Mission régionale d'autorité environnementale
Grand Est

**Avis délibéré sur le projet d'exploitation
d'une installation géothermique
à Strasbourg (67)
porté par la Société SOPREMA**

n°MRAe 2022APGE73

| Objet de la demande | Autorisation d'ouverture de travaux miniers et permis d'exploitation d'une installation de géothermie pour le siège social SOPREMA - Le Grand Charles. |

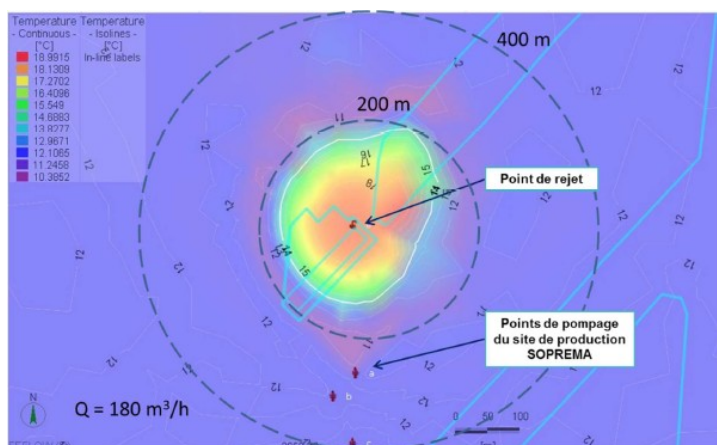
L'Ae s'étonne qu'a *contrario* l'incidence piézométrique du doublet de géothermie sur les installations voisines ne soit pas abordée.

L'Ae recommande en conséquence au pétitionnaire de compléter son dossier en intégrant une évaluation de l'incidence piézométrique de son projet sur les installations voisines.

Résultat de la simulation après 10 ans de fonctionnement été/hiver – panache thermique sur la partie supérieure de l'aquifère (Profondeur = 5m/TN (cote 136m NGF))

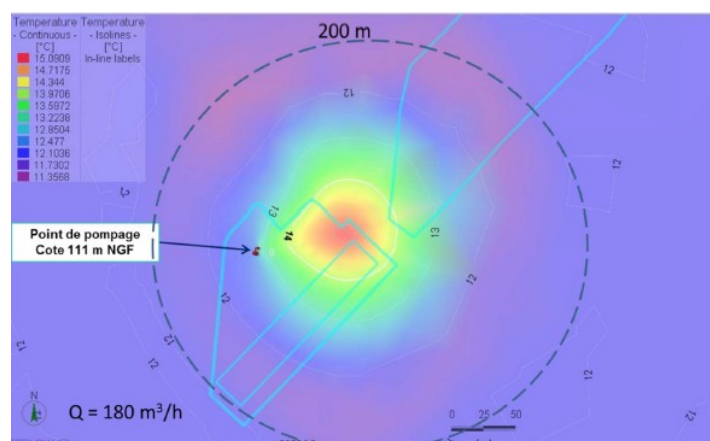
L'étude de simulation comprend 2 figures (reprises ci-dessous) d'extension maximale du panache thermique développé par le doublet projeté. Elle a été réalisée pour la partie supérieure et la partie inférieure de l'aquifère, en présence de la couche interglaciaire de Strasbourg (couche sablo-argileuse). Cette évolution spatiale représente les écarts de température de la nappe au bout de 10 ans de fonctionnement de l'installation.

L'Ae recommande au pétitionnaire de revoir ses simulations sur une durée correspondant à celle du titre sollicité à savoir 30 ans.
